СВОДКА ОТЧЁТА ЛАБОРАТОРИИ ССЕС — MS&T2026033

Дата отчёта: 10.03.2026 | ESN: 33232926 | Нарботка: 15 126 м/ч | Оформил: Tao Lang (CCEC Lab)

КРИТИЧЕСКИЙ АНАЛИЗ ВЫВОДОВ ДИЛЕРА

СРАВНИТЕЛЬНАЯ ТАБЛИЦА КАЛИБРОВОК ЕСМ — 15 КРИТИЧЕСКИХ ПАРАМЕТРОВ

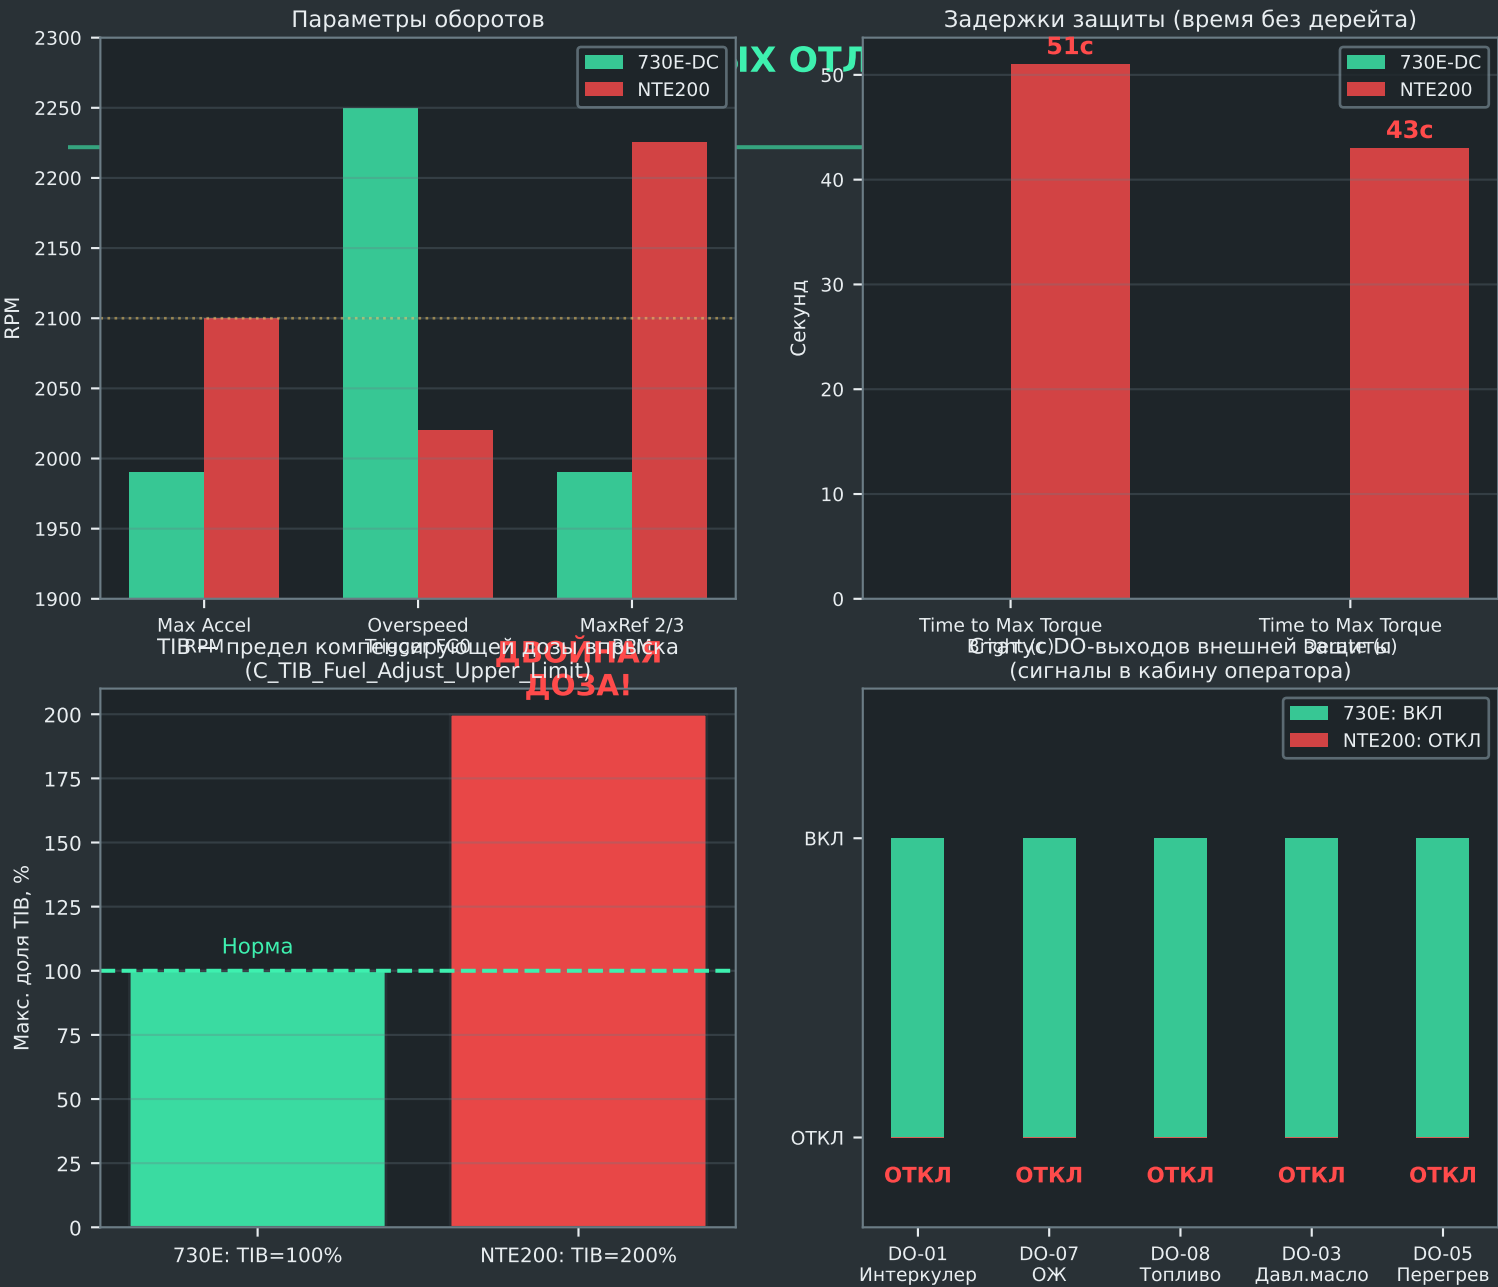
TIB=200%: Когда давление Common Rail падает (нагрузка), ECM добавляет компенсирующую дозу до 200% нормы. При 730E — до 100%. Двойная доза = +15%

Q_топлива → +130°C на выпуске → тепловая нагрузка на клапан x2.

Max RPM 2100 vs 1990: На скорости 2100 RPM газодинамические силы на клапан растут пропорционально n^2 . Дополнительно: при 2100 RPM с TIB=200% тепловыделение в КС максимально, охлаждение через седло — минимально.

FC0 защита (Overspeed): Запас до срабатывания FC0: NTE200 — всего 80 RPM (2020-2100). 730E — 260 RPM (2250-1990). Малейший выброс оборотов на NTE200 и защита молчит. При этом защита EPD_OT_RPM при высокой t° — отключена (параметр 5 таблицы).

DO-выходы отключены: Оператор NTE200 НЕ ПОЛУЧАЕТ сигналов: перегрев интеркулера, ОЖ, топлива. Машина продолжает работать на полной нагрузке в условиях перегрева — тогда как 730E останавливается.
